**d916c2eb-ada5-4336-92bb-3c6f2f7e5de1**

Rua Principal

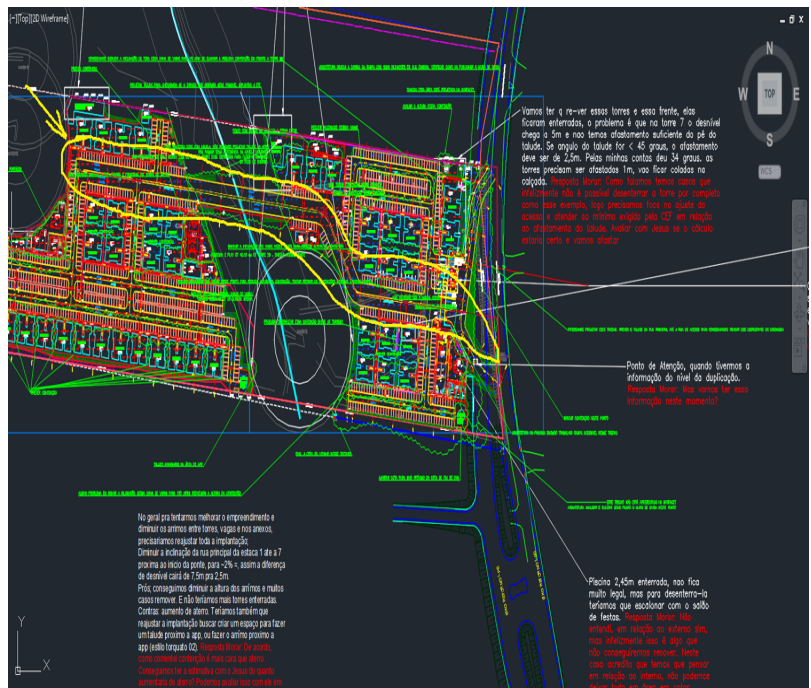
Descrição	Tipo	Fase
No geral pra tentarmos melhorar o empreendimento e diminuir os arrimos entre torres, vagas e nos anexos, precisaríamos reajustar toda a implantação; Diminuir a inclinação da rua principal da estaca 1 até a 7 próxima ao início da ponte, para ~2% =, assim a diferença de desnível cairá de 7,5m pra 2,5m. Prós; conseguimos diminuir a altura dos arrimos e muitos casos remover. E não teríamos mais torres enterradas. Contras: aumento de aterro. Teríamos também que reajustar a implantação buscar criar um espaço para fazer um talude próximo a app, ou fazer o arrimo próximo a app (estilo Torquato 02).	Problema	Marco 1
Prioridade	Abertura	Categoria
Crítica	2021-09-29T19:59:11+00:00	None
Disciplinas Responsáveis	Vencimento	Sub-Categoria
Arquitetura	2021-10-05T13:00:00+00:00	None
Usuários Responsáveis	Autor	Local
jesus.cadengenharia@gmail.com	coordenacao@chaconengenharia.com	None

Ações	Descrição	Data Ação	Novo Vencimento	Responsável	Realizado por
	Verificado a revisão 03, não houveram alterações na via principal. Foi comentado em reunião que não seria possível fazer tais alterações e que o projetista iria tentar, porém sem sucesso.	2021-10-14T18:47:45+00:00		coordenacao@chaconengenharia.com.br	coordenacao@chaconengenharia.com.br

Resposta Morar: De  
acordo, como comentei  
contenção é mais cara  
que aterro. Conseguimos  
ter a estimativa com o  
Jesus do quanto  
aumentaria de aterro?  
Podemos avaliar isso com  
ele em conjunto.  
sem comentários
